REPÚBLICA DE PANAMÁ
MINISTERIO DE AMBIENTE
RESOLUCIÓN DE IA-IA-017 - 2024
De 14 de Mayo de 2024

Por la cual se resuelve la solicitud de evaluación del Estudio de Impacto Ambiental (EsIA), Categoría II, correspondiente al proyecto: **BRISAS DEL GOLF ARRAIJÁN TERCERA ETAPA B**, cuyo promotor es la sociedad **INMOBILIARIA CIELO AZUL, S.A.**

**ANEXO N°1- PLANO TOPOGRÁFICO DEL PROYECTO CON
LAS SECCIONES DE LA QUEBRADA SIN NOMBRE,
QUEBRADA SECA Y CONFLUENCIA DEL RÍO COPÉ.**

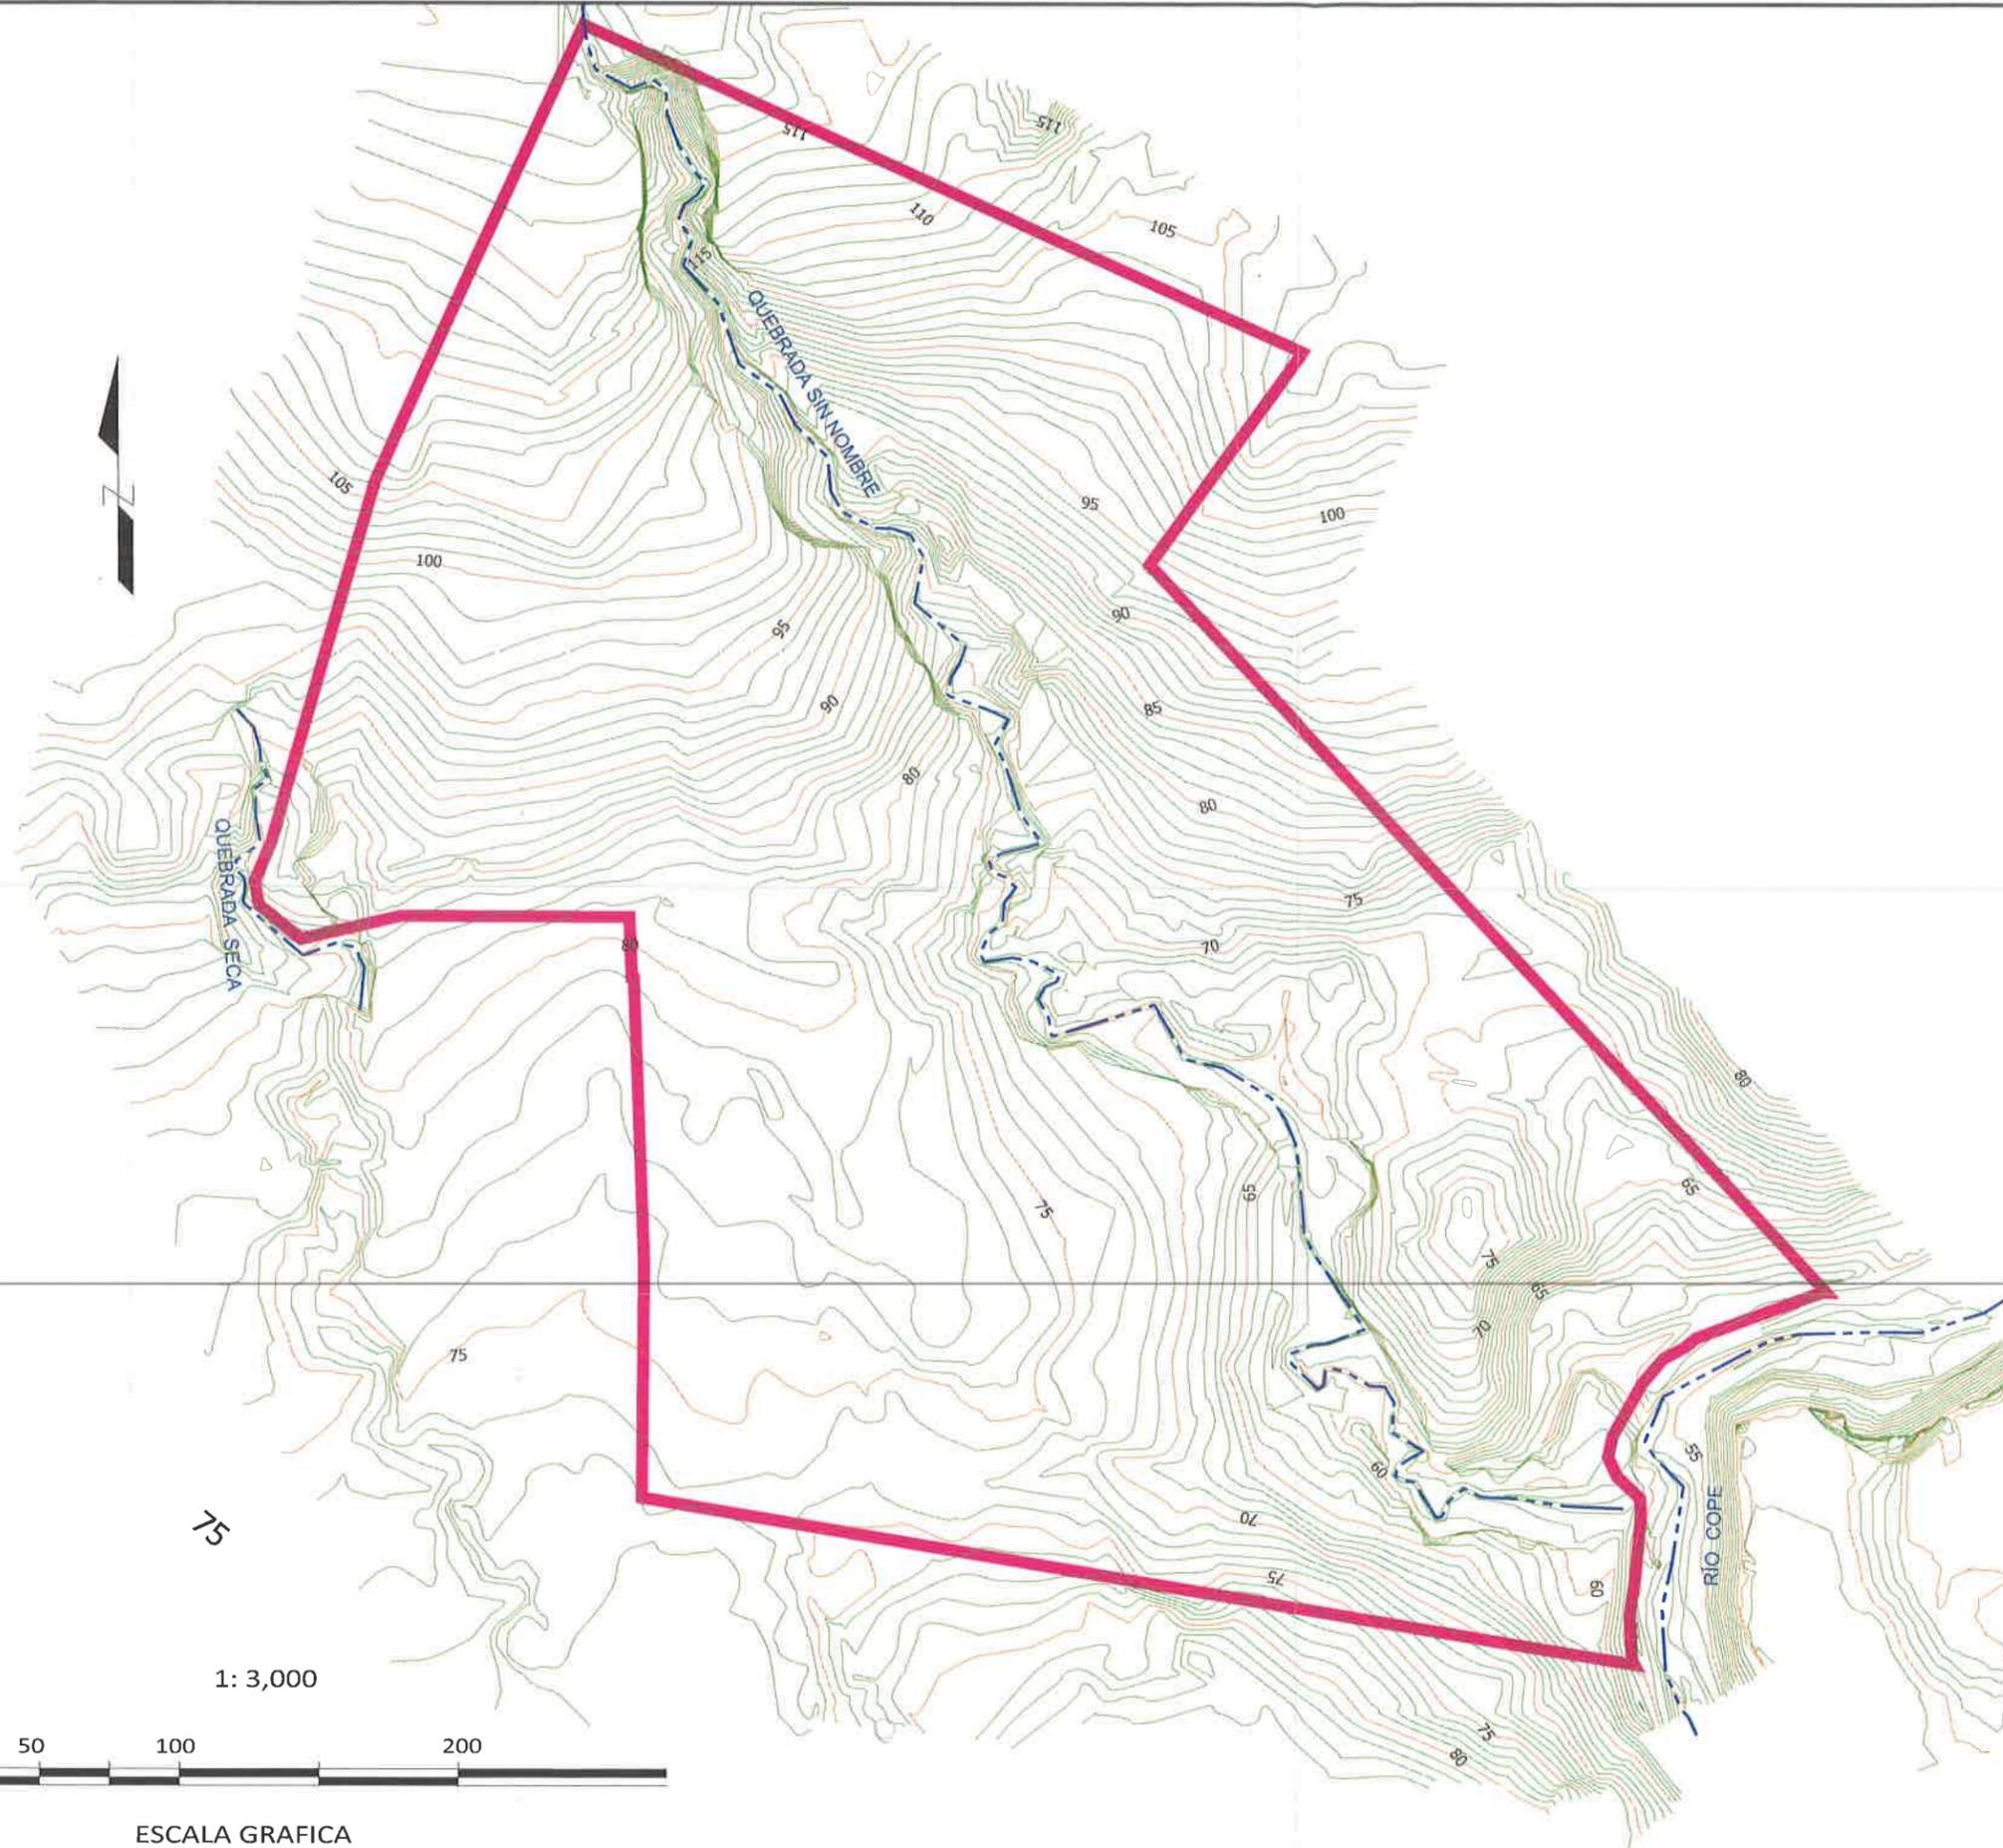
- a. Aportar Coordenadas UTM de ubicación del nacimiento de agua de la quebrada Sin Nombre.
 - b. Establecer en un plano la zona de protección de la quebrada Sin Nombre, en base a lo indicado en el artículo 23 de la Ley Forestal.

- **Respecto a la pregunta 7**, el promotor da respuesta a cada uno de los subpuntos solicitados, de la forma siguiente:
 - **Al subpunto (a y b)**, donde se solicitaba aportar las coordenadas de ubicación del nacimiento de agua de la quebrada sin nombre y establecer el radio de protección del nacimiento. Al respecto, el promotor aportó las coordenadas de ubicación del nacimiento de agua, en base al mapa cartográfico del instituto Geográfico Nacional Tommy Guardia y en el anexo 14 se adjunta plano con la ubicación del nacimiento de agua y la zona de 200 metros del mismo, la cual se ubica fuera del polígono del proyecto (ver fojas 551, 347 del expediente administrativo)

**ANEXO N°11- PLANO DE LA SERVIDUMBRES DE PROTECCIÓN
AMBIENTAL DE LAS FUENTES HÍDRICAS VINCULADOS AL
PROYECTO: RÍO COPÉ, QUEBRADA SIN NOMBRE Y QUEBRADA
SECA.**

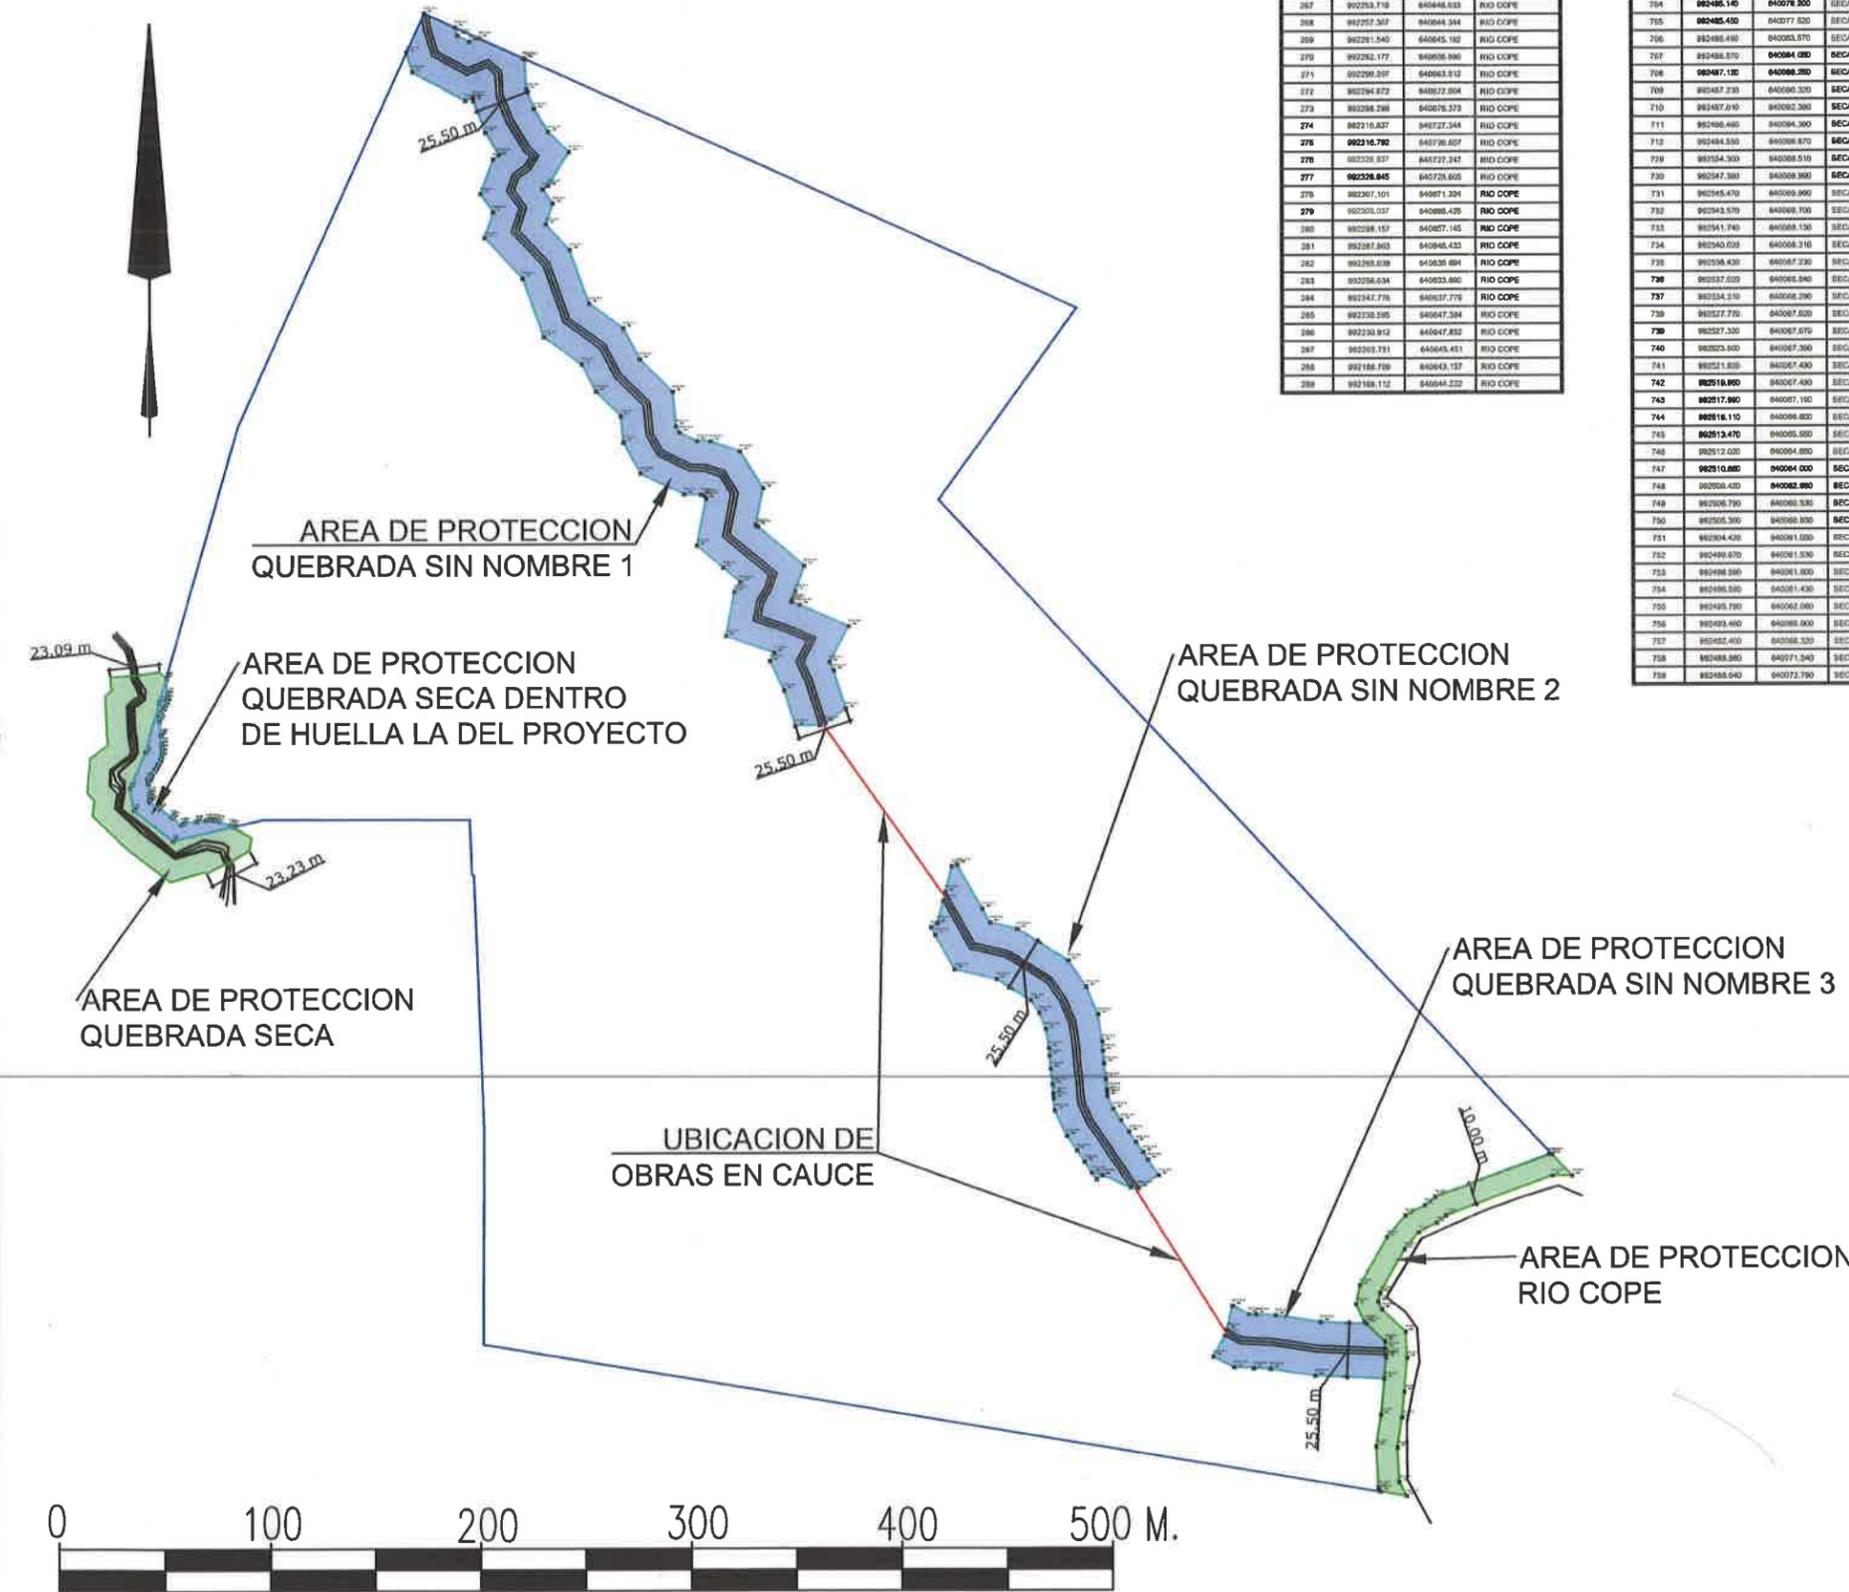
- Presentar un plano donde se visualice todo el desarrollo del proyecto y las zonas de protección de las fuentes hídricas.

- **Al subpunto (b)**, donde se solicitaba aportar coordenadas de ubicación de la servidumbre de todas las fuentes hídricas dentro del polígono y del río Copé e indicar el ancho de cada una. Al respecto, el promotor indicó que “Se adjunta, en el Anexo N°11, plano demostrativo con coordenadas UTM WGS84 de las Servidumbres de Protección Ambiental de todas las fuentes hídricas que atraviesan o colindan con el proyecto, es decir, Río Copé, Quebrada Sin Nombre y Quebrada Seca, y sus correspondientes archivos .csv y shapefiles en el anexo digital”. (ver fojas 427 y 428 del expediente administrativo). Dichas coordenadas fueron verificadas por DIAM, Mediante **MEMORANDO-DIAM-0239-2024**, donde se indica que la quebrada Sin Nombre 1 posee una superficie de protección de 1ha+1,386.99m², la quebrada sin nombre 2 posee una superficie de 4,421.24m², la quebrada sin nombre 3 posee una superficie de 1935.14m², la quebrada seca posee una superficie de protección de 0636.65m², y el río Cope tiene una superficie de protección de 2174.19m²(ver fojas 550, 433 del expediente administrativo).
